## **Pilna notatka dotycząca bezpieczeństwa**

### **Jednojamowy stymulator zewnętrzny 53401**

Nr ref. Medtronic: FA824

## RYCINA 1 – na tym obrazie przedstawiono zaktualizowane oprogramowanie

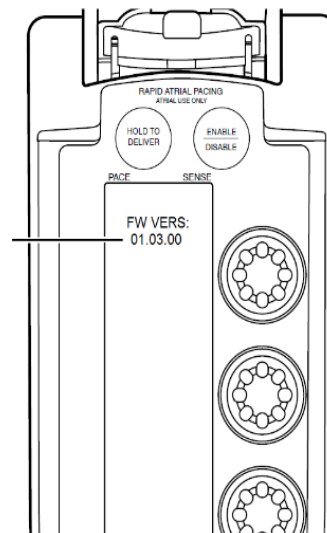
1. Sprawdzenie, czy opisany problem dotyczy urządzenia EPG 53401 będącego w Państwa posiadaniu.
2. Jeśli problem dotyczy urządzenia, wówczas należy podjąć następujące działania:
  - o Określić, czy oprogramowanie układowe urządzenia EPG zostało zaktualizowane.
    - Włączyć zasilanie i sprawdzić wersję oprogramowania (patrz rycina 1 poniżej).
    - Jeśli oprogramowanie jest w wersji 01.03.00 lub nowszej, oznacza to, że urządzenia EPG zostało zaktualizowane do wersji, która eliminuje opisany problem. Nie są wymagane żadne dalsze działania.
    - Jeśli oprogramowanie układowe jest w wersji 01.02.00, oznacza to, że nie zostało ono zaktualizowane. Mogą Państwo wówczas zlecić nieodpłatne zaktualizowanie oprogramowania urządzenia EPG poprzez Serwis Techniczny firmy Medtronic.

Podczas włączania urządzenia  
wersja oprogramowania będzie  
wyświetlana przez 2 sekundy

W ostatnim czasie firma Medtronic uzyskała zgodę na korektę oprogramowania, która zapobiega wystąpieniu tego problemu. Firma Medtronic zaleca, aby klienci przesłali wadliwe urządzenia do serwisu Medtronic w celu zaktualizowania oprogramowania, aby zapobiec wystąpieniu opisanego problemu.
